**Objet** : Restrictions d'utilisation AD Bâle-Mulhouse LFSB cause réfection de l'aire de trafic Sud. Modifications temporaires de certains postes de stationnement et des conditions d'accès au tarmac.

**En vigueur** : Du 02 mars 2020, 2300 UTC au 20 juin 2020, 0300 UTC.

**Annexe / Appendix 1 - PHASE 1**

Etat plateforme au 03 mars 2020, 0400 UTC / Southern apron on 03 March 2020, 0400 UTC :

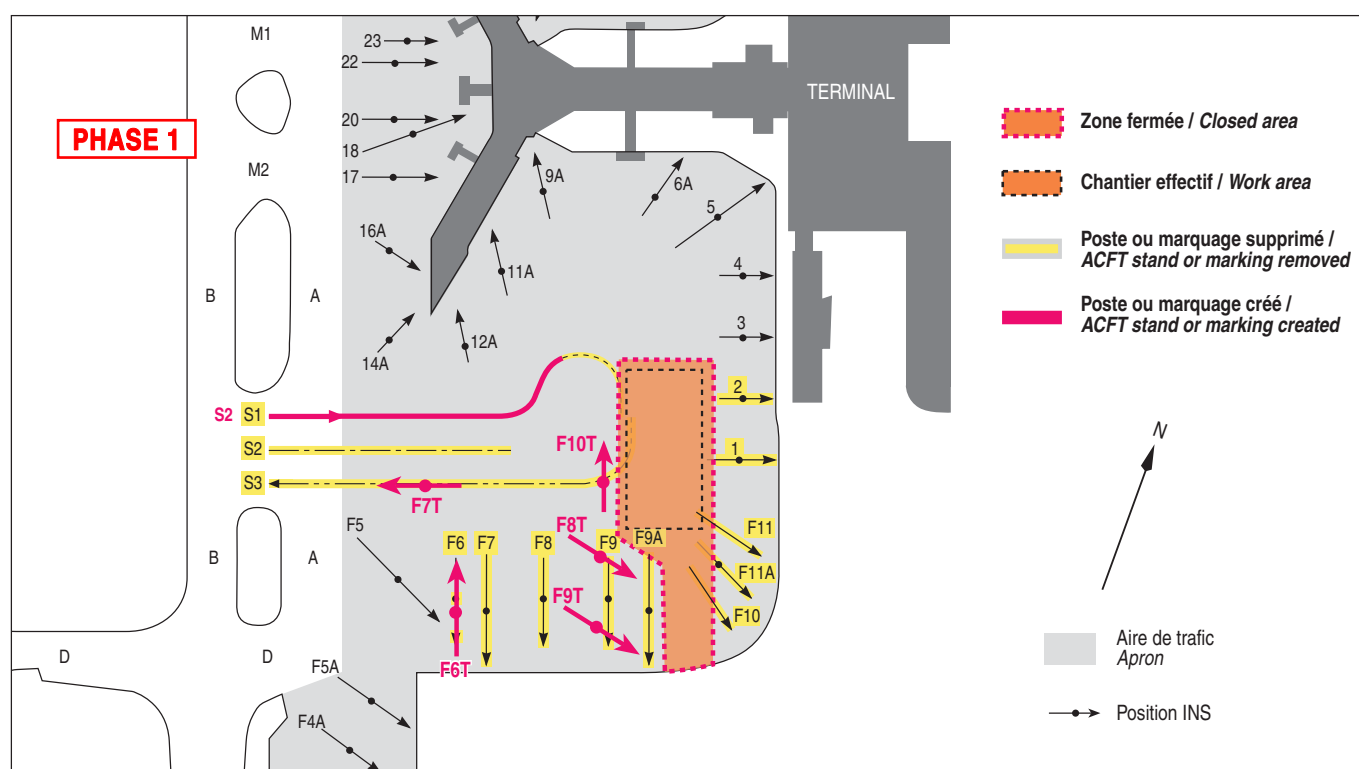
- Suppression du cheminement S2 ainsi que des postes F7, F9, F9A, F10, F11, F11A. / Removal of guiding line S2 and ACFT stands F7, F9, F9A, F10, F11, F11A
- Création poste F9T / Creation of Stand F9T.
